Vorlage Federführende Dienststelle: Stadtentwicklung und Verkehrsanlagen Beteiligte Dienststelle/n:	Vorlage-Nr: FB 61/0202/WP16 Status: öffentlich AZ: Datum: 02.06.2010 Verfasser: Dez III, FB 61/30												
BeiEtage, Verkehrserschließung													
Beratungsfolge: TOP: __

Erläuterungen:

An Stelle des heutigen Parkhauses Büchel soll mit einer Bruttofläche von 4.500 qm für Geschäftsnutzung und 3.100 qm für Gastronomie die BelEtage entstehen.

Zu den verkehrlichen Auswirkungen und zur Untersuchung möglicher Erschließungsvarianten wurde vom Ingenieurbüro BSV ein Verkehrsgutachten erstellt.

Variante 1

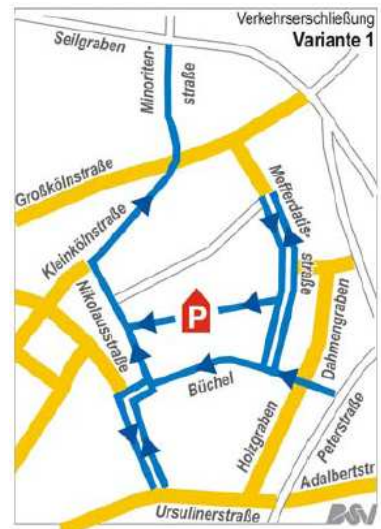
Variante 1 wurde aufgrund der alleinigen Anbindung über Büchel (Dahmengraben/Holzgraben) von vorn herein verworfen.

Variante 3

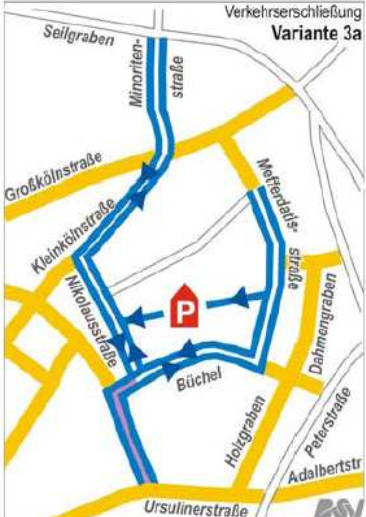
Die Variante 2 (Zufahrt über Ursulinerstraße) wird vom Gutachter am besten bewertet. Sie verursacht zudem die geringsten Kosten, da die heutige Verkehrsführung weitgehend beibehalten wird. Sie konterkariert aber die angestrebte Vervollständigung der innerstädtischen Fußgängerzonen, speziell die Verbindung des Altstadtbereichs mit der Adalbertstraße. Sie sollte daher aus Sicht der Verwaltung nicht weiterverfolgt werden.

Bei einer Beibehaltung der heutigen Zufahrtswege ist zu erwarten, dass sich auch die Attraktivität des Parkhauses gegenüber heute nicht ändert und weiterhin mit häufigem Rückstau vor der Parkhauseinfahrt zu rechnen ist.

Bei Umsetzung der Variante 3 (Ausfahrt über Büchel) würden die Zufahrtswege gegenüber heute wesentlich verändert, wodurch sich möglicherweise auch die Attraktivität des Parkhauses reduzieren ließe.

Die Verwaltung empfiehlt die Umsetzung der Variante 3 oder 4b.

Variante 4a

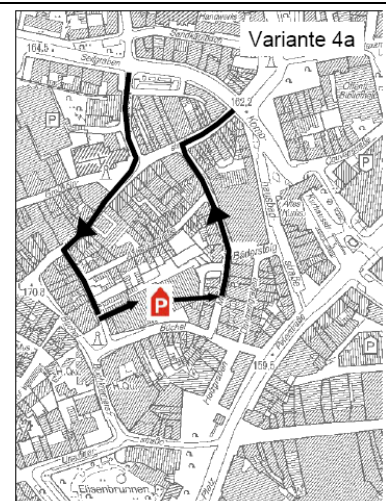
In dieser Variante muss der aus der Großkölnstraße heraus fahrende Verkehr signalisiert werden. Damit wird auch eine neue signalisierte Fußgängerfurt über die Großkölnstraße erforderlich.

Durch die signalisierte Fußgängerfurt über die Großkölnstraße entstehen Wartezeiten für die Fußgänger im Längsverkehr Seilgraben – Kurhausstraße. Im oberen Abschnitt der Großkölnstraße werden die Fußgängerquerungen auf die neue signalisierte Querungsstelle konzentriert. Dadurch entstehen auch für diese Fußgänger Wartezeiten.

Die Leistungsfähigkeit im Knoten Seilgraben, Alexanderstraße, Großkölnstraße ist unproblematisch auch unter Beibehaltung der heute vorhandenen Fußgängerphase (Die Grünzeit zum Überqueren der neuen signalisierten Furt über die Großkölnstraße beträgt dann ca. 15 Sekunden im 90-Sekunden-Umlauf.).

Variante 4b

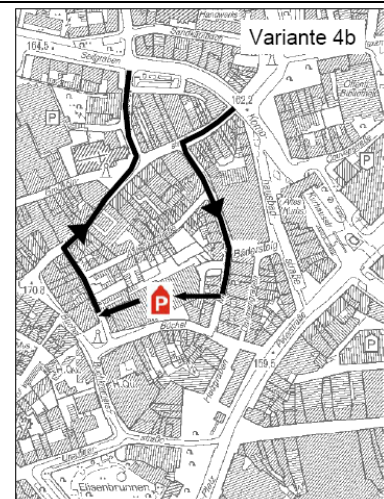
Auch hier ist für den Fall, dass die Großkölstraße eine signalisierte Fußgängerfurt erhält, die Leistungsfähigkeit ausreichend gegeben (Verkehrsqualität wie Variante 4a). Eine Signalisierung der Großkölstraße für den Kfz-Verkehr ist nicht erforderlich, da dieser nur in die Großkölstraße hinein fährt.

Zugunsten eines höheren Fußgängerkomforts bzw. geringerer Wartezeiten für die Fußgänger (vergleiche Variante 4a) wäre es sinnvoll, auf eine signalisierte Furt in der Großkölstraße zu verzichten. Problematisch wäre es dann jedoch, den Geradeausfahrer aus der Alexanderstraße in die Großkölstraße in die signaltechnisch ungeschützten Fußgänger im Bereich der Einmündung Großkölstraße hineinfahren zu lassen. Daher müsste in diesem Fall, diese Fahrbeziehung unterbunden werden.

Somit würden nur noch abbiegende Kfz in die Großkölstraße hineinfahren. Diese sind gegenüber den Fußgängern wartepflichtig. Die Fußgängerbeziehung Seilgraben – Kurhausstraße wäre gegenüber dem Kfz-Verkehr bevorrechtigt und würde nicht wesentlich gestört werden.

Das Anlegen einer separaten Linksabbiegespur von der Kurhausstraße in die Großkölstraße ist möglich, wenn die zweite heute vorhandene Spur eine Geradeaus-Rechts-Spur wird.

Da man bei einer Zufahrt über die Großkölnstraße (Variante 4b) auf eine Signalisierung der Großkölnstraße verzichten könnte, ist aus Sicht der Verwaltung dieser Variante der Vorzug zu geben. Aus Sicherheitsgründen sollte dann jedoch die Zufahrt aus Richtung Alexanderstraße untersagt werden.

Variante 4c

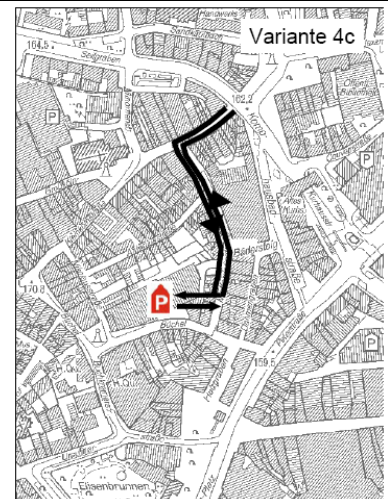
Aus Sicht der Verwaltung ist es wegen des hohen Fußgängeraufkommens und Fußgängerquerungsbedarf nicht zu empfehlen, in der Großkölstraße Zweirichtungsverkehr zuzulassen.

Der Abstand zwischen den Gebäuden in der Großkölstraße beträgt ca. 11 m.

Bei Anlegen einer zweistreifigen Fahrbahn blieben dann ca. 5m für die Fußgänger, was an dieser Stelle den Ansprüchen der Fußgänger nicht gerecht werden kann.

Diese Variante wird daher ausgeschlossen.

Rückstausituation bei PH-Zufahrt über Minoritenstraße, Großkölstraße und Nikolausstraße (Variante 3 und Variante 4a)

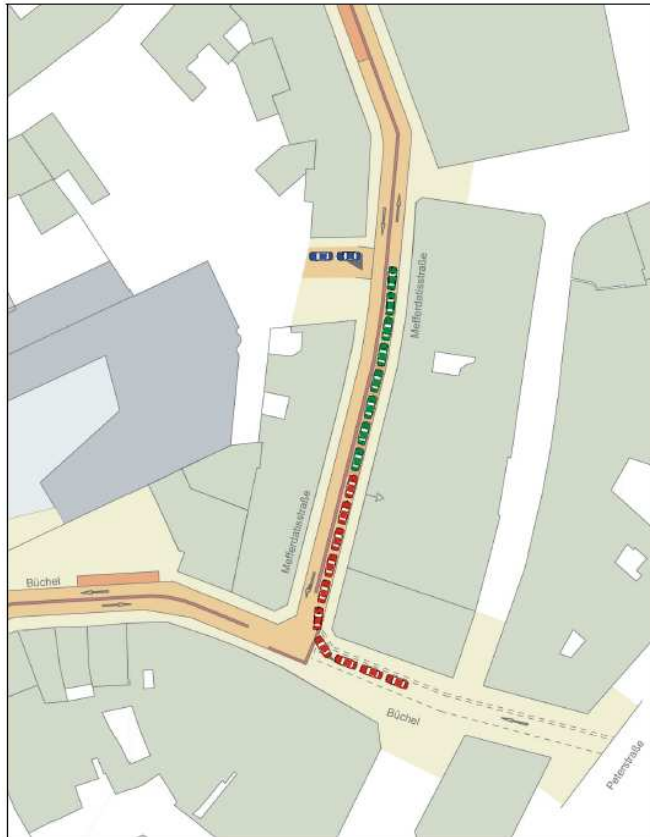
Liegt die Einfahrt in der Mefferdatisstraße, kann bei Rückstau der sonstige Kfz-Verkehr am Stau vorbeifahren, am Ende der Mefferdatisstraße wenden und zurückfahren. In der Nikolausstraße gibt es bei Rückstau keine Vorbeifahrtmöglichkeit und auch keine Wendemöglichkeit. Die Nikolausstraße ist an der engsten Stelle ca. 6,5m breit, die Mefferdatisstraße 9,25m.

Aus diesen Gründen bewertet der Gutachter die Einfahrtsituation bei Rückstau vor dem Parkhaus in der Mefferdatisstraße als deutlich unproblematischer.
